Numer sprawy: OZP.261.4.2026

Dotyczy	postępowania o udzielenie zamówienia publicznego sektorowego pn.: Budowa sieci kanalizacji sanitarnej wraz z przyłączami w ulicach Al. Sportowców, Czelańska, Barbary, Śląska (dawniej Świerczewskiego), Jana Pawła II, Parkowa, Bocianów, Śmiłowskiego, Mickiewicza, Boczna, Poprzeczna, Myśliwiecka, Pszczelnicza w Siemianowicach Śląskich
Kontakt:	Dariusz Šustik tel. 32 753 53 78 wod-kan@aqua-sprint.pl

W związku z wniesionymi przez Wykonawcę zapytaniem do treści Specyfikacji Warunków Zamówienia, Zamawiający udziela następujących wyjaśnień (1):

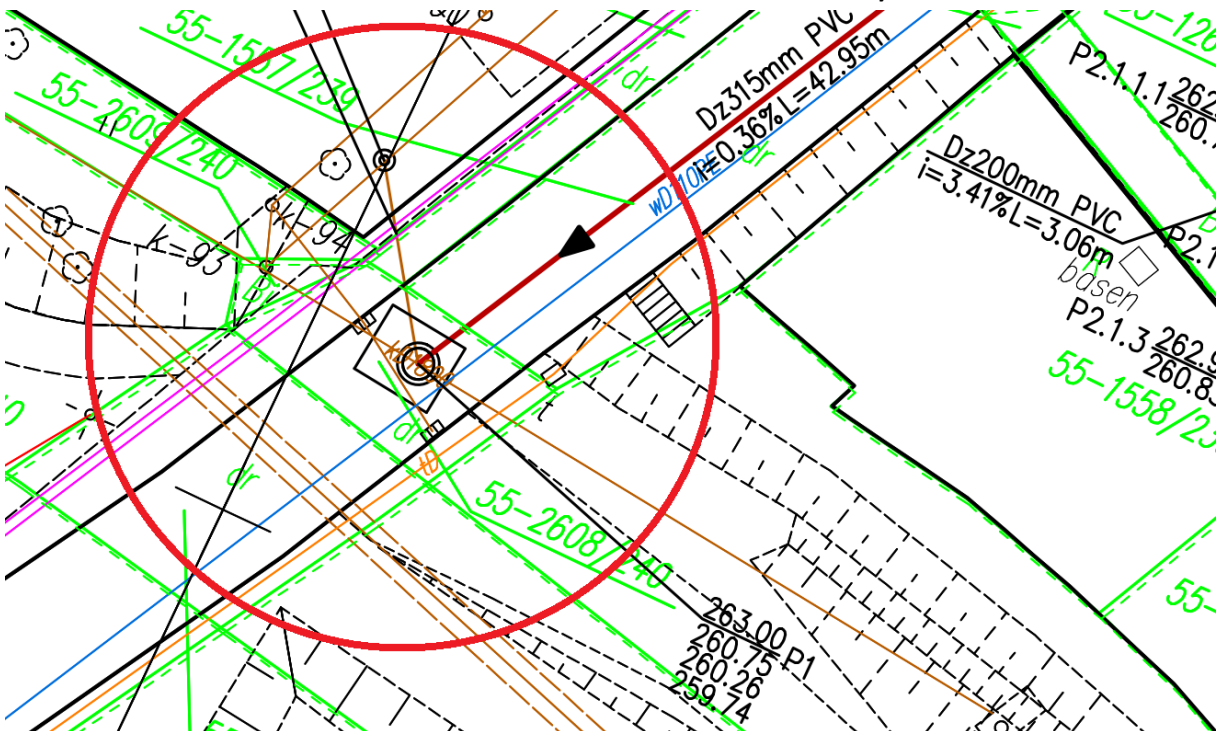
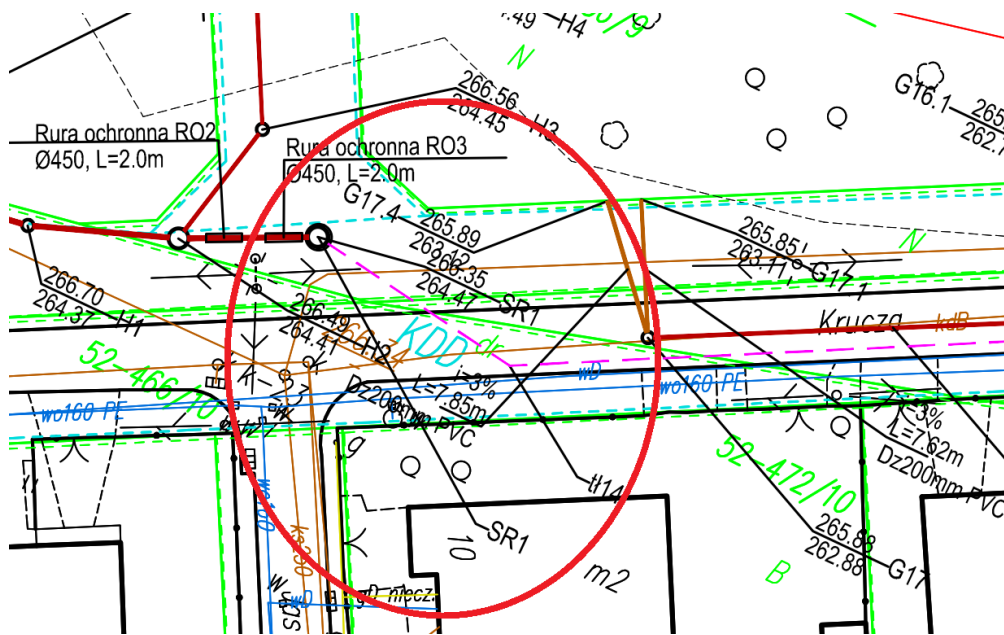
2. PZT rys. 2.7. – kanalizacja sanitarna łączy się z kanalizacją deszczową, sanitarną, wszystko łączy się w jednym punkcie (nowej studni sanitarnej), wygląda to tak, jakby nowa kanalizacja sanitarna miała odprowadzać deszczówkę oraz ścieki bytowe częściowo pozbierane, a częściowo te ścieki miałyby być odprowadzone istniejącą ks oraz kd – myślę, że to skrzyżowanie jest dość skomplikowane i mogą wynikać tutaj nieoczekiwane kolizje, przebudowy, utrudnienia – co może wiązać się z większymi kosztami realizacji zadania bądź robotami dodatkowymi.

W odpowiedzi na pytanie Zamawiający wyjaśnia, że wpisany na mapach skrót KD należy interpretować w ten sposób, że „K” oznacza kanalizację, „D” oznacza średnicę. Wskazany przez Wykonawcę w pytaniu kanał został błędnie odczytany jako deszczowy. Jest to kanał Kanalizacji wykorzystywany jako sanitarny do którego jest podpiętych kilka wpustów drogowych odwadniających rondo „Michał” i jego głównym zadaniem jest transport ścieków sanitarnych. Studnię należy wycenić i wykonać zgodnie z dokumentacją projektową (Dodatek nr 3 do SWZ – po zmianie z dnia 30.04.2026 r) .
